# SYNDICAT MIXTE POUR LES INONDATIONS, L'AMENAGEMENT ET LA GESTION DES EAUX

## Complétude du dossier de déclaration au titre de la loi sur l'eau *REHABILITATION DES OUVRAGES MARITIMES DU MENTONNAIS SUITE AUX DESORDRES OCCASIONNES PAR LA TEMPETE ADRIAN - Communes de Menton et Roquebrune-Cap-Martin*

Pour faire suite au dépôt du dossier de déclaration loi sur l'eau en date du 04 aout 2023, vous nous avez informé du manque de certains éléments par courrier du 29 aout 2023. Ce présent document détaille donc les éléments demandés par vos services :

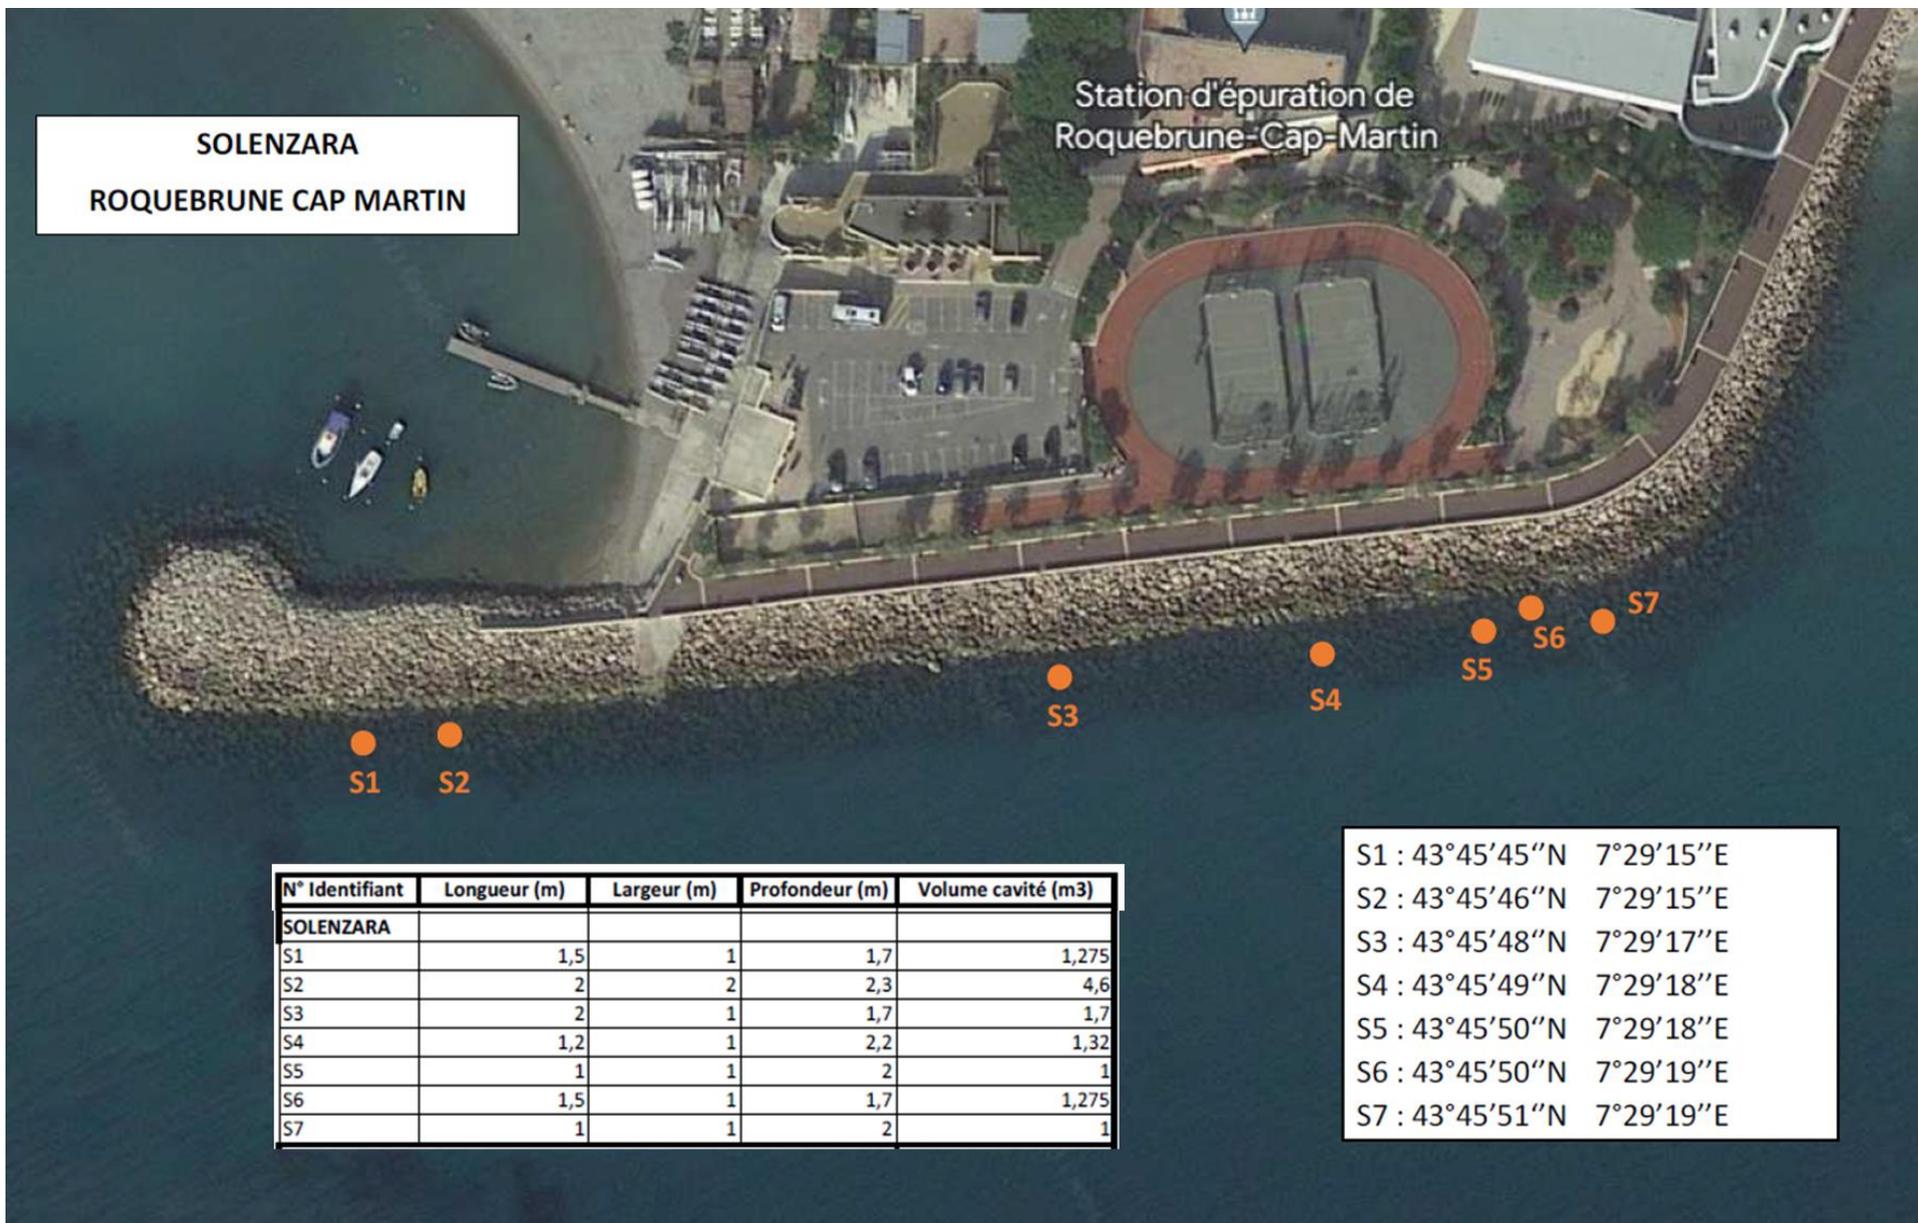
Considérant qu'il n'existe pas à ce jour de procédure domaniale de convention d'utilisation du domaine public maritime (DUDPM) en cours pour les enrochements de l'esplanade Francis Palméro, les travaux sur ce secteur seront retirés de l'opération. Ce sont donc 8 désordres, correspondant à 31m<sup>3</sup> sur les 300m<sup>3</sup> initialement prévus, qui ne seront pas réalisés afin de ne pas mettre en péril le reste de l'opération (cf. plan ci-dessous).

Les travaux prévus sur cette zone étant minimes, leur retrait n'engendre aucune incidence sur la méthodologie et l'organisation du chantier. Seule une économie financière d'environ 6 750 € HT sera réalisée sur les 600 000 € initialement prévus.

**SOLENZARA**  
**ROQUEBRUNE CAP MARTIN**

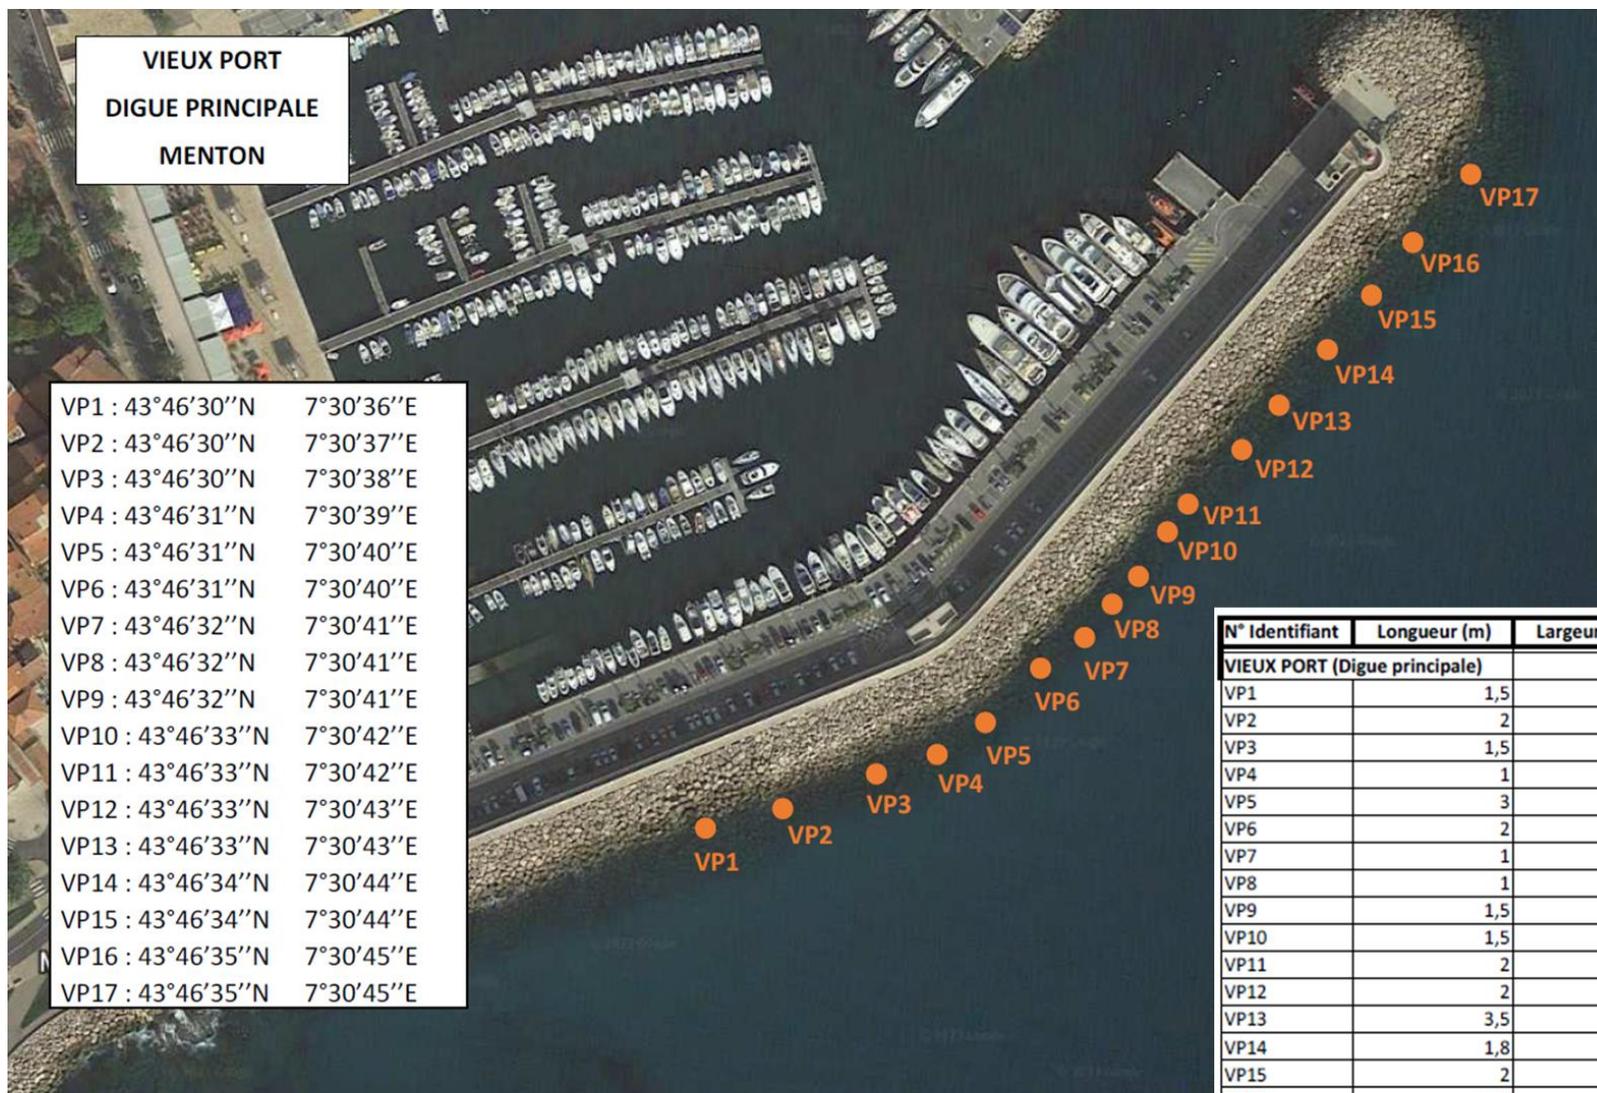
Pour avoir une vision plus précise, cavité par cavité, les quantités par désordres sont précisées dans les planches présentées ci-dessous.

N° Identifiant	Longueur (m)	Largeur (m)	Profondeur (m)	Volume cavité (m3)
<b>SOLENZARA</b>				
S1	1,5	1	1,7	1,275
S2	2	2	2,3	4,6
S3	2	1	1,7	1,7
S4	1,2	1	2,2	1,32
S5	1	1	2	1
S6	1,5	1	1,7	1,275
S7	1	1	2	1

Exemple de filet anti-MES

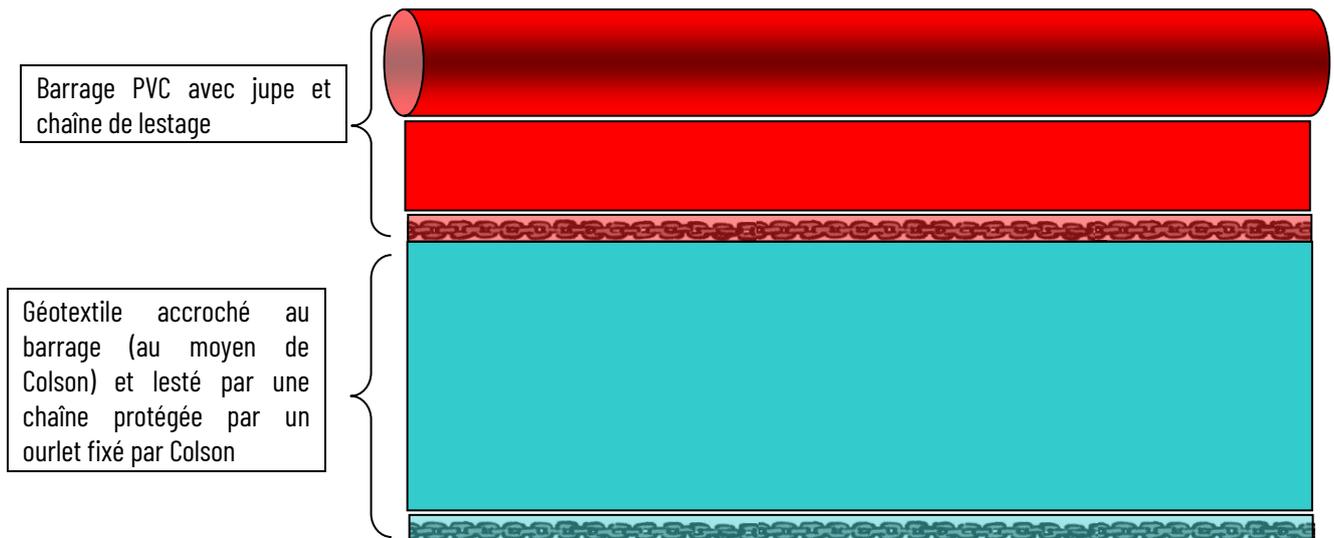
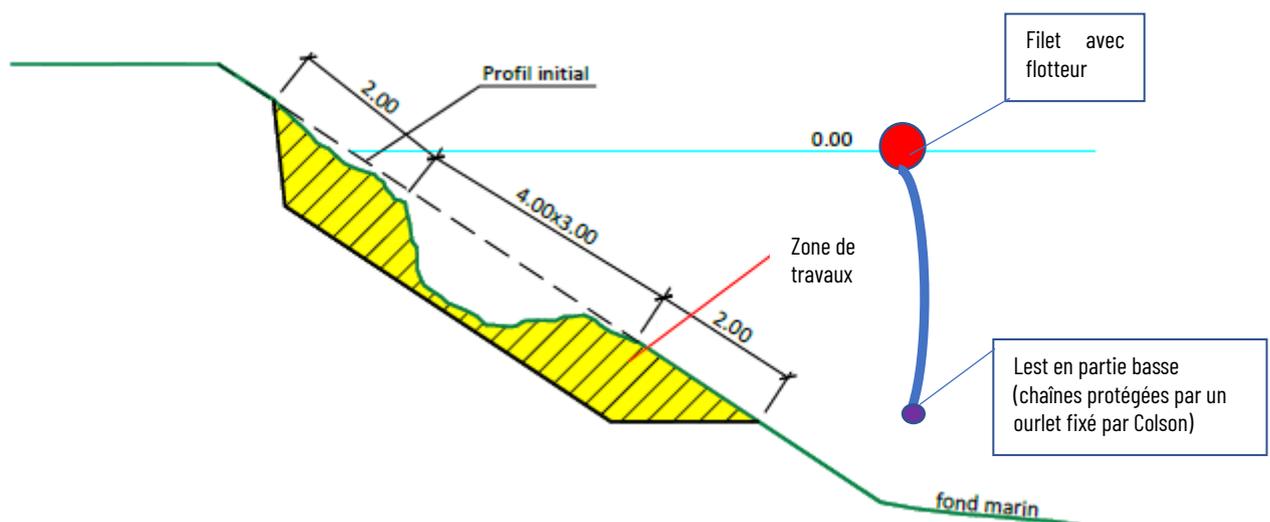
Les mesures concernant les incidences sur le milieu aquatique, la qualité des eaux (filet anti-MES, suivi de la turbidité ...), et les eaux sur le chantier, sont déjà précisées au sein du dossier de déclaration. Des compléments concernant le filet anti-MES sont détaillés dans ce document.

Cet écran est constitué d'une ligne de flotteurs portant un filet à mailles fines. Le bas de ce filet est lesté par une chaîne sans toucher le fond, afin de garantir un confinement des M.E.S. sur toute la hauteur d'eau. La ligne de bouées retient les particules flottantes.

- d'un géotextile doublé
- de flotteurs en partie haute (barrage flottant PVC)
- d'un lest en partie basse (chaînes protégées par un ourlet fixé par Colson).

Le flotteur en partie haute permettra également de confiner de possibles macros-déchets à l'intérieur de notre zone d'action, ce qui permettra de les récupérer plus facilement. La hauteur du barrage ne sera jamais inférieure à la hauteur des fonds, et restera à environ 70 cm du fond afin d'éviter l'impact sur l'herbier et les feuilles de posidonie, comme présenté ci-dessous :

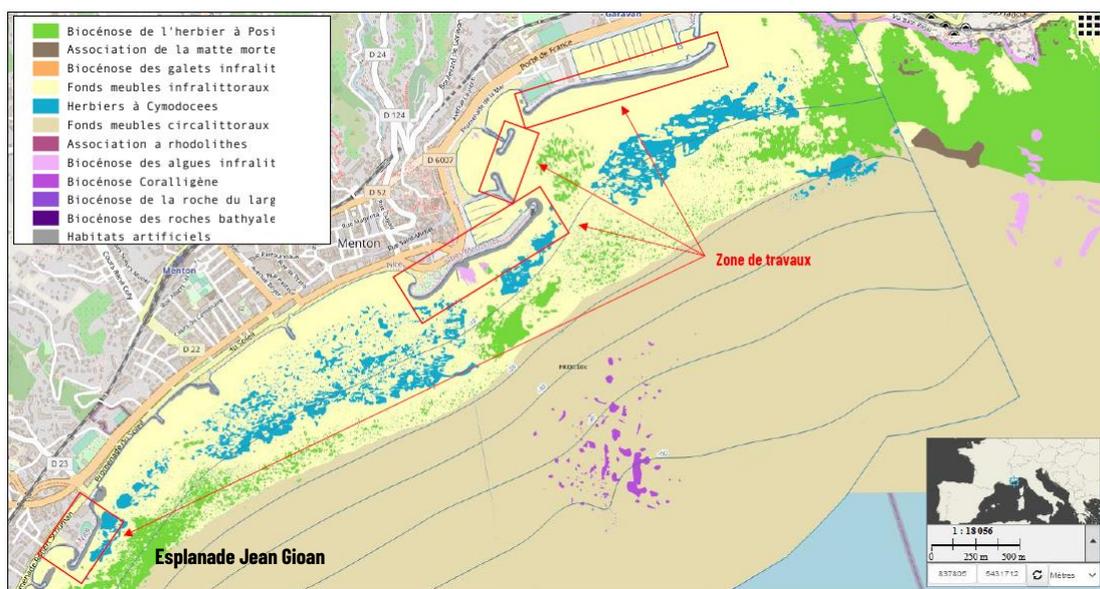
Afin de répondre à l'objectif D06-A12 « Optimiser le rôle écologique des fonds côtier artificialisés » du Document Stratégique de Façade (DSF), deux techniques vont être réalisées sur les zones réhabilitées :

- Mise en place de pierres en surface, type pierres à gabion, immédiatement après bétonnage des big-bags, permettant de créer de la rugosité ;
- Réalisation de percement de la partie visible des blocs bétons à l'aide d'une équipe de scaphandriers équipée de matériel de type perforateur. Les trous auront un diamètre d'environ 4cm sur une profondeur comprise entre 15cm et 25cm. Ces derniers seront réalisés quelques minutes après l'injection béton, une fois que le béton se sera complètement solidifié. Lors de ces étapes, les filets seront toujours sur la zone d'intervention.

Ces deux méthodes ont pour objectif de créer une rugosité et des infructuosités sur les nouveaux blocs béton, afin de mimer la roche naturelle et de gommer la surface lisse des blocs. En créant de la complexité sur les zones réhabilitées, la recolonisation des espèces pionnières sera ainsi facilitée. Cette recolonisation sera d'autant plus facile que les enrochements artificiels de la zone sont déjà couverts d'algues photophiles et très fréquentés par des populations ichtyologiques diverses et variées, du stade juvénile à adulte (Astruch *et al.*, 2022)<sup>1</sup>.
